COMMUNAUTÉ URBAINE D'ALENÇON

Plan Local d'Urbanisme intercommunal (PLUi) - Révision allégée n° 6 - Commune de Condé-sur-Sarthe - Approbation

Annexe à la délibération d'approbation de la révision allégée n°6
du Plan Local d'Urbanisme intercommunal
Conseil de Communauté du 12 février 2026

1 Analyse des avis des Personnes Publiques Associées

2) Extrait du règlement graphique, planches K11 et K12, après modification

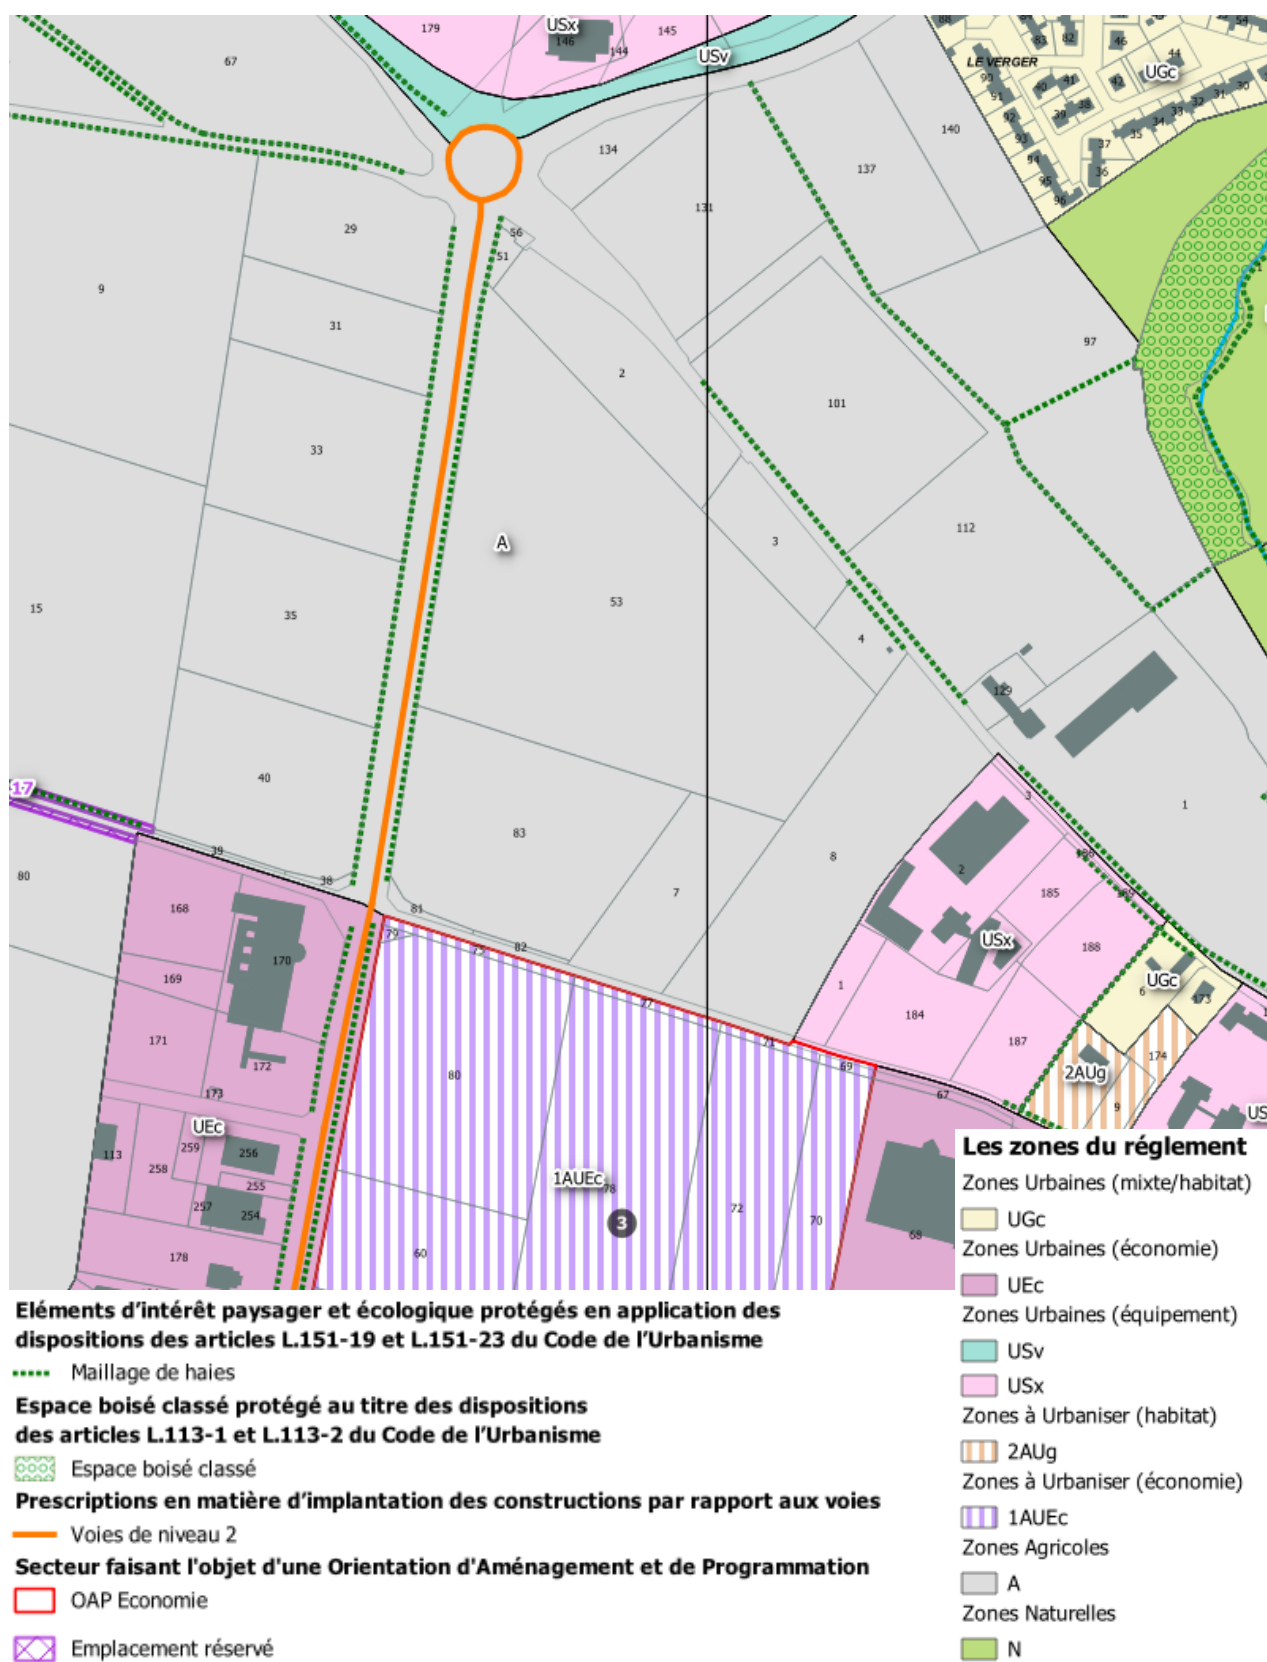
Compte-tenu de la surface du projet, 12ha22 passant de zone A en zone1AUS, une compensation collective agricole est nécessaire.

Tout d'abord, les parcelles concernées sont valorisées par une activité agricole. En effet, 12,22 ha dans ces 12,49 ha concernés sont en culture de maïs d'après le RPG 2023 (Registre Parcellaire Graphique). De ce projet résulterait donc une perte conséquente de terres agricoles par l'artificialisation de 12,49 ha d'Espaces Agricoles, Naturels et Forestiers en extension de bourg.

La présente révision allégée se traduit par la modification du règlement graphique (zonage) des parcelles cadastrées AI n°2, 3, 4, 7, 8, 51, 53, 56, 81, 82, 83 classées actuellement en zone Agricole (A) en zone à urbaniser pour équipements de santé (1AUS).
